Van: Rob Essers <rob@gaypnt.demon.nl>
Verzonden: zondag 21 september 2014 14:26
Aan: Griffie
Onderwerp: Kanttekeningen bij raadsvoorstel 116/2014
Bijlagen: 20140920_initiatiefvoorstel Valkhofplein.pdf

Kantttekeningen bij raadsvoorstel 116/2014
Initiatiefvoorstel "Valkhofplein"

7. Beslispunten

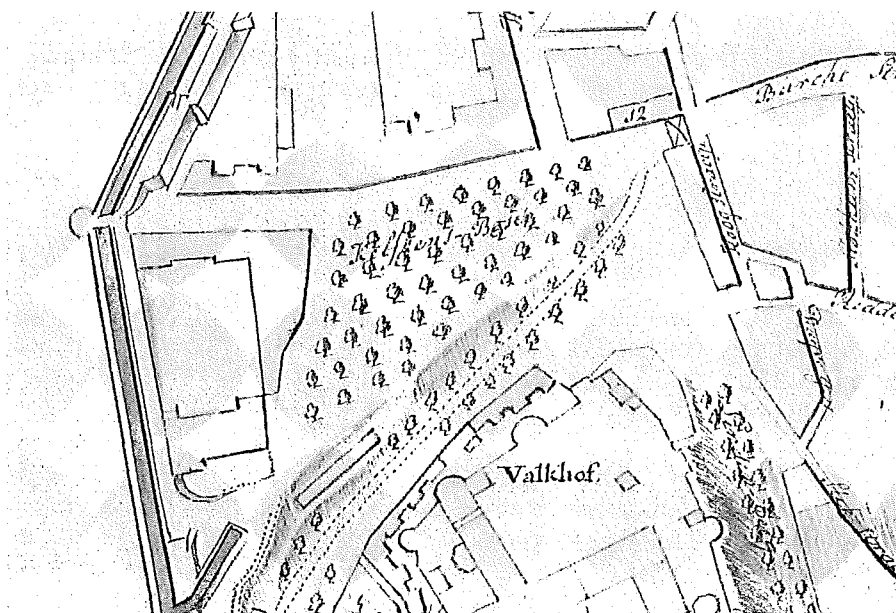
Het grijs gearceerde deel van het plein, zoals is weergegeven op tekening nummer 471243, versie 1 (zie detail), komt niet overeen met beslispunt 3 van het raadsbesluit d.d. 7 februari 1980 en de bij dit besluit behorende tekening M.D. 17773 d.d. 18 januari 1980.

Hoewel de begrenzing van het plein op tekening M.D. 17773 niet duidelijk is aangegeven, is er niets wat er op wijst dat het museum is gebouwd op een deel van Kelfkensbos.

De baan van de midgetgolfclub maakte in 1980 geen deel uit van de openbare ruimte en behoorde niet bij het ten noorden van de straat gelegen plein met de naam Kelfkensbos.

Op de tekening bij het initiatiefvoorstel ontbreekt de exacte begrenzing van Kelfkensbos aan beide uiteinden van de straat. Tekening M.D. 17773 is op dit punt wel volstrekt helder.

Het is niet logisch om de ondergrond van het museum bij de naamgeving van een openbare ruimte van het type 'weg' te betrekken. Het grijs gearceerde deel van het plein, zoals is weergegeven op tekening nummer 471243, versie 1, suggereert dat ook de ondergrond van museum deel uitmaakt van het plein.

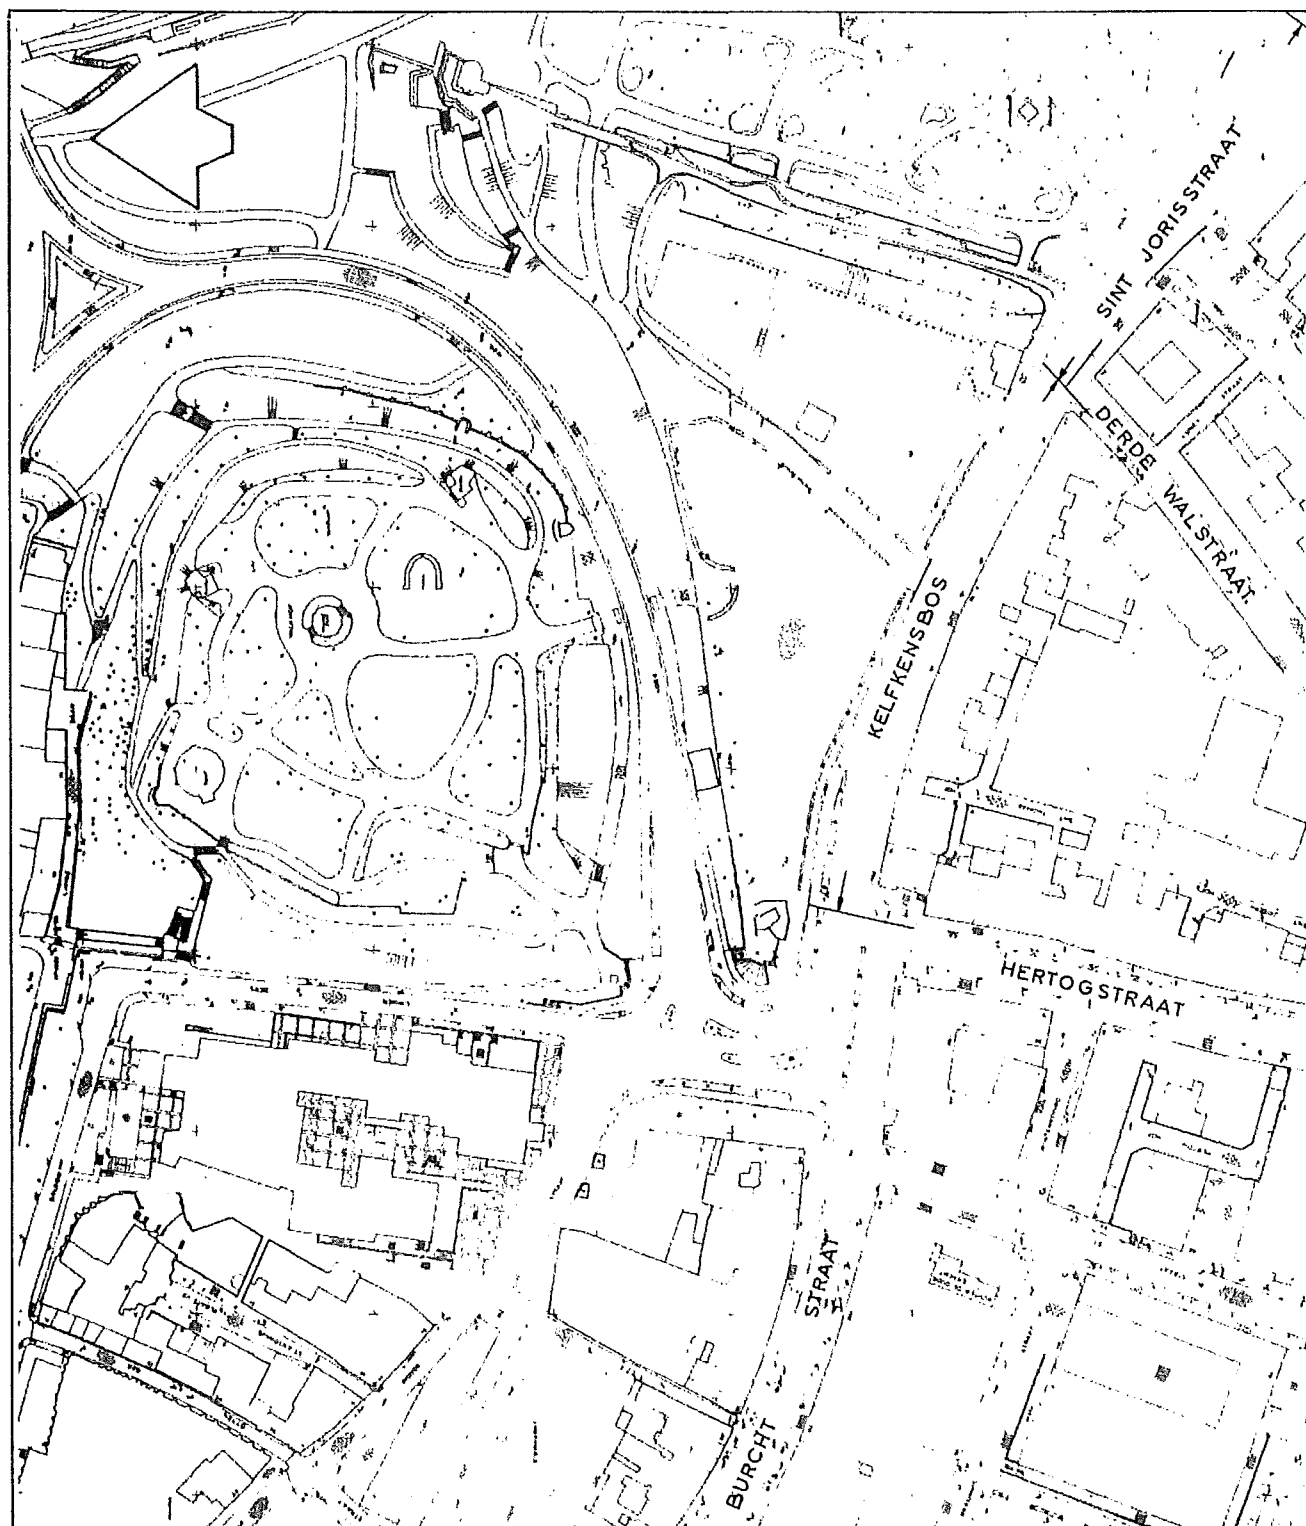
Het raadsbesluit d.d. 7 februari 1980 is conform het besluit van B&W d.d. 11 maart 1980 op 1 juni 1980 in werking getreden. De bijbehorende tekening M.D. 17773 d.d. 18 januari 1980 laat aan duidelijkheid te wensen over (zie bijlage).
